改善箇所説明図

不具合箇所 制動装置 (クラッチマスターシリンダー)

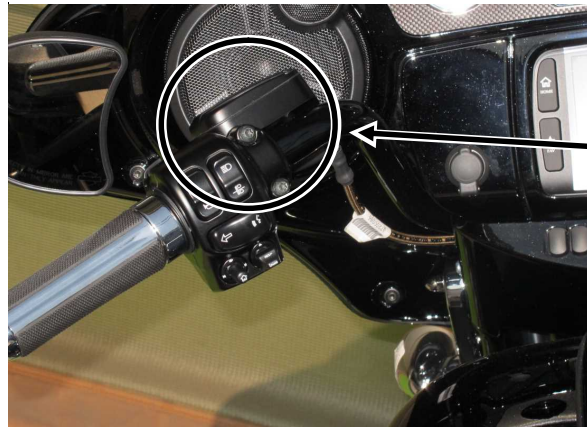
油圧式クラッチのマスターシリンダーにおいて、加工時の内部洗浄が不適切なため、製造時に使用する化学薬品が除去できておらず、ブレーキフルードと化学薬品の混合液がマスターシリンダー内部のアルミ地と化学反応を起こし、ガスの泡が発生するものがある。そのため、発生したガスがマスターシリンダー内部に溜まった状態でクラッチ操作をすると、クラッチが切れない状態となるおそれがある。

内部洗浄、点検後、必要
であればマスターシリン
ダーを交換

全車両、クラッチシステムを分解、指定の洗浄液で洗浄し、新品のマスターピストンを使って組み立てる。また、マスターシリンダー内部に腐食が見られる場合はマスターシリンダーを正しく洗浄された部品と交換する。
